S.P.R.B. - B.D.U.
DIRECTION DES MONUMENTS ET DES SITES
Monsieur Thierry WAUTERS
Directeur / Fonctionnaire délégué
C.C.N.- Rue du Progrès, 80, boîte 1
1035 BRUXELLES

V/Réf :
N/Réf. : AA/BXL-2.508/s.607-607B
Annexe : /

Objet : BRUXELLES. Rue Royale, 101-107 / rue de l'Association, 29-37. Hôtel Astoria (arch. H. Van Dievoet). Restauration, rénovation et extension de l'hôtel **Avis conforme favorable sous réserve** (dossier traité par M. G. Condereis - DMS)

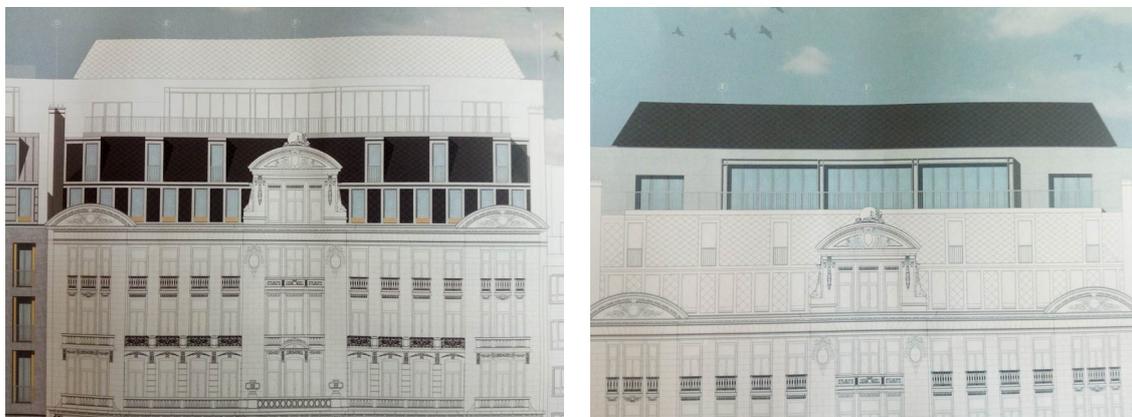
Dans son avis de principe rendu lors de sa séance du 14/12/2016, la CRMS a demandé que les deux premiers niveaux de l'extension en toiture s'organisent dans le respect des pentes avant (brisis et terrasson) de la mansarde originelle et soient traités comme une masse sombre et unitaire (respect de la couleur de l'ardoise originelle) afin de préserver la hiérarchie des différents niveaux et ne pas perturber l'ordonnancement Beaux-arts, si caractéristique de l'Astoria. Dans cette même logique, les lucarnes seront moins prononcées (et saillantes) et devront bénéficier d'une implantation et d'un traitement architectural respectueux de l'architecture existante : il s'agit de conserver l'esprit d'ouvertures dans une toiture, et non de lire une nouvelle façade verticale. La corniche en pierre sera maintenue.

Dans le projet présenté, la seule chose qui ait été modifiée par rapport au projet précédent est la nature du recouvrement de toiture. Il est désormais proposé de recouvrir cette toiture d'ardoises en fibres-ciment de couleur gris foncé, de grand format 40x40 cm et posées sur pointe.

CRMS maintient sa demande : le traitement de l'extension en toiture de l'Astoria doit respecter les caractéristiques de la toiture mansardée originelle pour que le volume classé de l'Astoria puisse s'affirmer dans le paysage urbain en tant qu'entité distincte. Elle demande de revenir à une toiture formellement plus proche de celle d'origine et demande une rangée de lucarnes rentrantes (et non débordantes), des rives, lignes de bris et autres raccords à l'ancienne, ainsi qu'une couverture en ardoises naturelles de format standard. L'objectif est de se rapprocher de la situation actuelle (encore d'origine) au bénéfice de la lecture d'un ensemble cohérent et unitaire de style. Ces options ne sont pas incompatibles avec l'organisation des chambres situées à l'arrière des lucarnes. Les deux étages complémentaires sont, quant à eux, des ajouts qui peuvent être traités dans un vocabulaire contemporain.

- ✓ Pour les deux premiers niveaux de l'extension, revenir à une toiture formellement proche de celle d'origine avec une rangée de lucarnes rentrantes (et non pas débordantes), des rives, ligne de bris, corniche et autres raccords à l'ancienne ; recouvrir cette toiture avec des ardoises naturelles de format standard ;
